ANGELO GATTI

LA BASILICA DI S. PETRONIO

IL CONCORSO PER LA SUA FACCIATA

RASSEGNA CRITICA

DISEGNO N. II. — MOTTO: IN STILE FUGATO

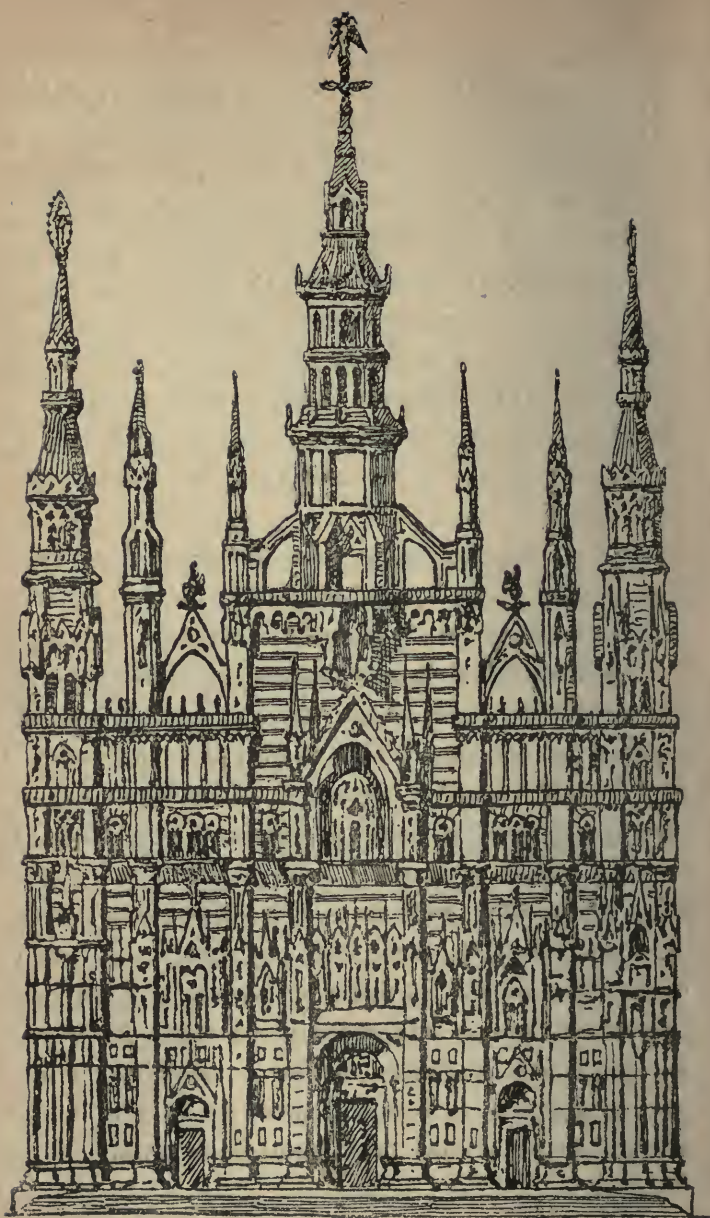
La lettura della relazione ci apprende che l'autore conosce poco Bologna, ed il S. Petronio, ed a tale proposito farò rilevare un'altra circostanza. Se la basilica Petroniana avesse davanti a sè una piazza angusta, nulla di più doveroso per un architetto intelligente che esagerare le misure verticali reali, per reagire vantaggiosamente contro la diminuzione prospettica inesfuggibile da chi guarda un edificio senza distanza conveniente. Ma la basilica di S. Petronio ha davanti una piazza vasta a bastanza per abbracciarne l'insieme senza sforzo; perciò tanto più dannoso all'effetto visuale sarebbe l'accrescimento altitudinale della navata maggiore.

In fine farò notare ancora che secondo il disegno del concorrente si renderebbe sempre più palese la grande distanza che v'è nella basilica fra il culmine del tetto ed il culmine della volta maggiore. In fatti mentre questo è di soli metri 41,80, la facciata sale fino a metri 50,97 e secondo il disegno in discorso giungerebbe a metri 57, senza contare la guglia, così che la distanza fra la volta ed il culmine frontale sarebbe di 15 metri, distanza soverchia come ognuno comprende, perchè affatto in contraddizione co' rapporti fra l'esterno e l'interno.

Passando ad esaminare i partiti ornamentali scelti dal concorrente per il suo disegno, non esito a riprovare i due falsi pilastri verticali che si partono dalle pilastrate della porta centrale e vanno a trasformarsi in generatori del coronamento. Questo partito

toglie sempre maggiormente grandiosità alla navata dividendola in tre spazi, nessuno de' quale può garaggiare con gli altri collaterali.

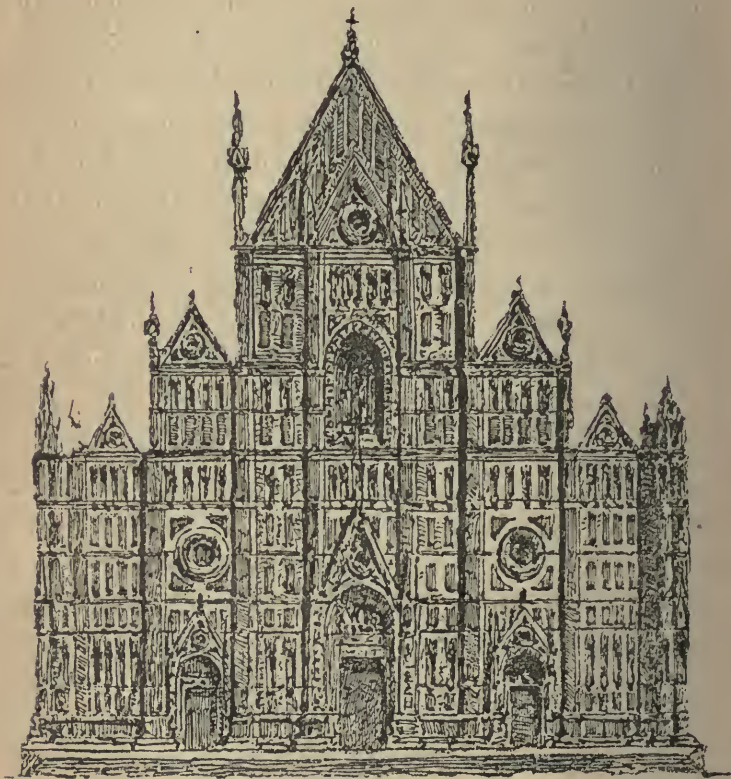
Nel disegno che mostra il fianco del S. Petronio, dietro al profilo della facciata proposta dal concorrente, si vede chiaramente conservato il contrafforte

frontale posato sulla navata minore. Nel prospetto il contrafforte non apparisce, perchè l'autore lo vorrebbe sopprimere e sostituire con una cuspide impostata assai più in basso del punto più declinante del contrafforte suddetto. Orbene, visto che la veduta di profilo ci mostra mantenuto il contrafforte, al quale anzi la cuspide sembra addossarsi è d'uopo credere che dovrebbe essere richiamato anche nella facciata. L'effetto sarebbe amenissimo, però più amena ancora è la distrazione dell'autore, che non s'è avvisto della contraddizione grossolana.

Sommariamente il disegno è assai inferiore ad altri presentati al Concorso, e quanto s'è detto dispensa da esame ulteriore più particolareggiato.

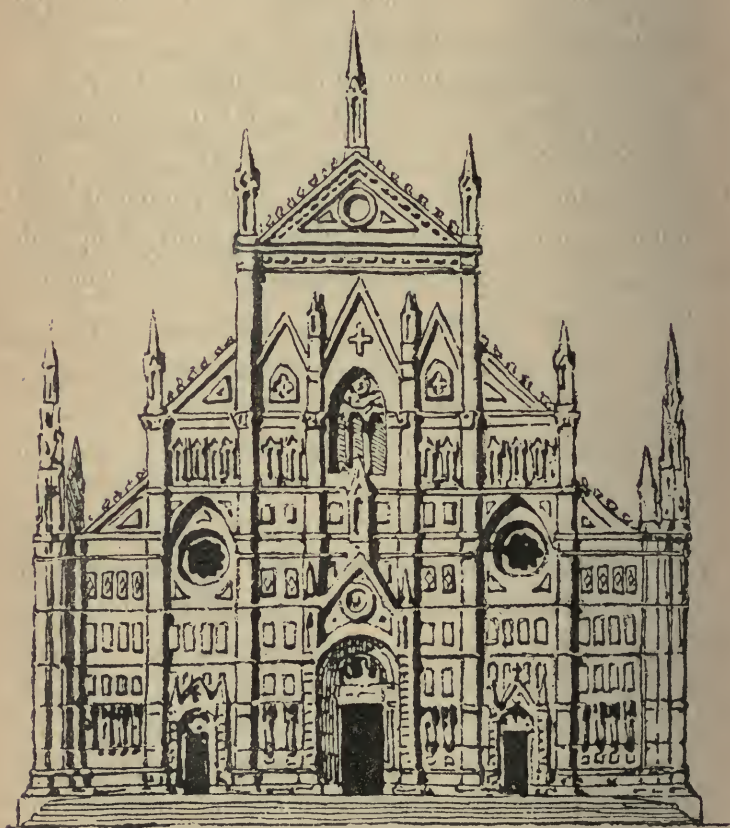
perfettamente, come il rovescio delle invetriate che si veggono entro le rose aperte nelle navate minori e nel finestrone di centro.

Purtroppo questo pregio non può salvare il disegno, nè tampoco far concedere le attenuanti a chi, forse male iniziato negli studi e forse traviato da idee acquisite, ha voluto trascurare i precetti più elementari d'ogni genere d'arte.

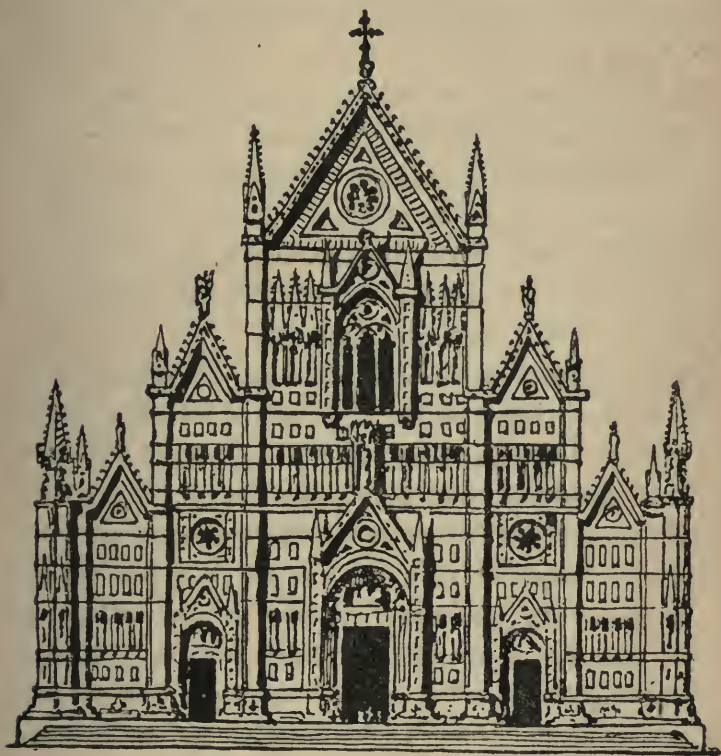
Ed appunto per questa giusta imparzialità rilevo che la modificazione da lui recata alle porte minori, prolungandone in basso le pilastrate istoriate, se ha un lato buono ha pure un lato difettoso. Questo è che il nascimento non apparisce troppo spontaneo, però le porte istesse non hanno punto perduto nel-

l'insieme, poichè non appariscono più soffocate dallo zoccolo ricorrente attorno alla facciata e tolgono la triplice ripetizione viziosa.

In complesso il disegno è quello che mostra maggiore novità e maggiore cognizione delle forme architettoniche medioevali ed è buona promessa d'un complesso assai lodevole, mercè opportune modificazioni che il concorrente senza dubbio saprà trovare.

Disegno N. 5 — Motto — Non mi sospinse all'opra l'interesse,
Ed unque mai nodril vane speranze,
Ché la tela ordisce un, l'altro la tesse.

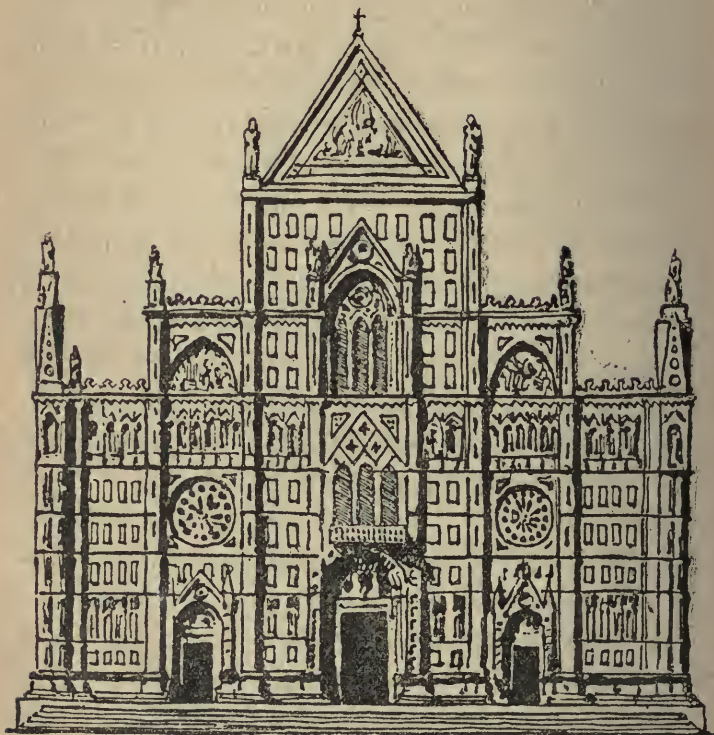
A lui dirò ciò che già dissi ad altri, cioè che tale cambiamento non è punto bello, poichè lo sgancio che ne risulta toglie carattere di solidità ai piloni stessi e dà a ciascun campo della facciata un aspetto sgradevole. Ma il concorrente ha fatto peggio. Egli ha fatto continuare l'andamento dei piloni in tutti i contorni delle cuspidi, le quali per tal via sono coperte da un cappello pesante che niun esempio

lodevole giustifica. Pertanto queste cuspidi non ne rammentano alcuna, e ciò che non sarebbe biasimevole se il risultato fosse bello, nel caso presente è tanto più da disapprovare in quanto che l'autore ha poi colmato i campi delle cuspidi con motivi atti appunto ad accrescerne la pesantezza.
